05.37.0 Bebauungsplan „Feldgasse – Amselgasse – Payer-Weyprecht-StraÙe – Adalbert-Stifter-Gasse – WeiÙenhofgasse – KapellenstraÙe“

Bezüglich der Einwendungserledigung hat sich der 05.37.0 Bebauungsplan „Feldgasse – Amselgasse – Payer-Weyprecht-Straße – Adalbert-Stifter-Gasse – Weißenhofgasse – Kapellenstraße“ in folgenden Punkten geändert.

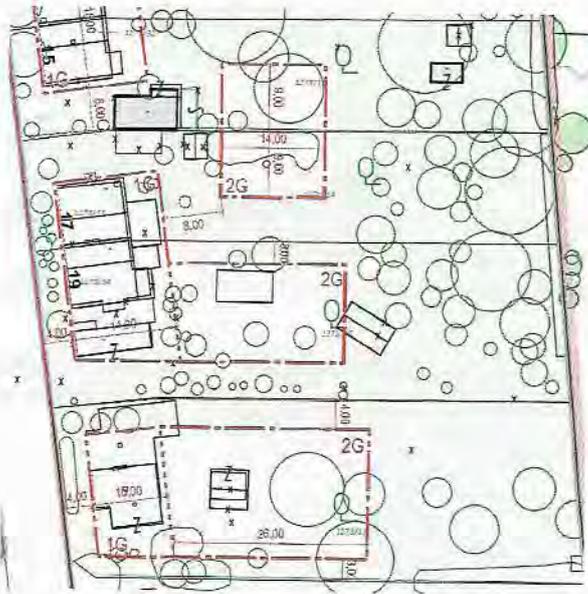
- *Zu § 2 und § 4 des Bebauungsplanentwurfes – Festlegung einer gekuppelten Bauungsweise und Festlegung der Baugrenzlinien:*

1. *Bei der Liegenschaft der Einschreiter handelt es sich um ein „Doppelgrundstück“. [...] Somit ist bei der Erstellung eines Bebauungsplanes zu berücksichtigen, dass diese beiden Grundstücke als eine Einheit betrachtet werden müssen, auch wenn derzeit zwei getrennte Liegenschaften im Grundbuch eingetragen sind. Dieser Sachverhalt wurde im Vorfeld mehrmals mit der Planung/dem Bauamt besprochen. Es wurde seitens Planung/Bauamt bestätigt, dass für die Liegenschaften 1278/14, 1278/33 (Amselgasse 17) und 1278/15, 1278/34 (Amselgasse 19) ausschließlich eine straßenseitig gekuppelte und gartenseitig offene Bauweise sinnvoll ist und diese Bauweise auch so im Bebauungsplan vorgesehen wird. Leider wurde dieses Thema auch im zweiten Entwurf nicht korrekt umgesetzt.*

Nach dem derzeit vorliegenden zweiten Entwurf ist eine nutzlose Form der asymmetrischen Erweiterungsmöglichkeit geplant, was keinen sinnvollen Ausbau der bestehenden Liegenschaften ermöglichen würde und somit zu einer schwerwiegenden

Grundstücksentwertung führen würde. Es schränkt die Einschreiter und auch sämtliche sonstigen Betroffenen erheblich in ihrer Eigentumsfreiheit ein, wenn keine Möglichkeit besteht, dass derzeitige Bestandsgebäude – über die geringfügigen Ausnahmen hinaus, die im Bebauungsplan vorgesehen (Liftzubauten, Kellerabgänge und deren Einhausung und dergleichen) sind – zu verändern bzw. zu erweitern. Aktueller Entwurfsausschnitt der Grundstücke der Einschreiter:

Im Planwerk wurden die bebaubaren Bereiche für die Grundstücke Nr. 1278/12, 1278/31 (Amselgasse 13), 1278/13, 1278/32 (Amselgasse 15), 1278/14, 1278/33 (Amselgasse 17), 1278/15, 1278/34 (Amselgasse 19) durch Änderungen der Bauflucht- und Baugrenzlinien sowie der Höhenzonierungslinien neu festgelegt.

Vorschlag Baugrenzlinien Amselgasse
(gleiche Systematik wie Payer-Weyprecht-Straße und
Adalbert-Stifter-Gasse OST)

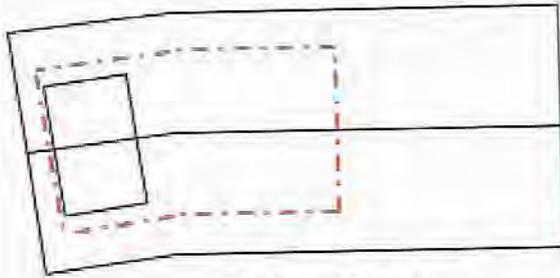
2. Bei der Einhaltung der derzeit im Entwurf vorgesehenen gekuppelten Bebauung für die Liegenschaft 1278/14, 1278/33 (Amselgasse 17) wird der untragbaren Situation Tür und Tor geöffnet, das direkt an der Grundgrenze eine sehr hohe und breite Brandschutzmauer (bis zu 7,5 m hohe und 12 m lange Brandschutzmauern) entsteht. Dadurch wird das Landschaftsbild erheblich beeinträchtigt, geschädigt und nicht geschützt – was die eigentliche Intention des Bebauungsplanes ist. Für den sehr realistischen Fall, dass (vorerst) nur ein Grundstück bebaut wird, ist dies optisch außerordentlich nachteilig für das gesamte Erscheinungsbild der Siedlung, eine Zumutung für die Eigentümer bzw. Bewohner des betroffenen Grundstücks sowie eine Entwertung der betroffenen Liegenschaft, aber auch aller umliegenden Liegenschaften. Eine Bebauung an der Grundgrenze durch einen Nachbarn muss aufgrund der extrem nachteiligen Folgen jedoch in jeden Fall vermieden werden (Grundstücksentwertung).

3. Sollte nicht die Möglichkeit der umfassenden Erweiterung der Bestandsbauten auf Doppelgrundstücken geschaffen werden, verstößt dies gegen den Gleichheitssatz und gegen die Eigentumsfreiheit.

Die Abbildung zeigt einen Vorschlag für die Neufestlegung der Baugrenzl原因en in der Amselgasse, die eine Erweiterung der Bestandsbauten ermöglicht:
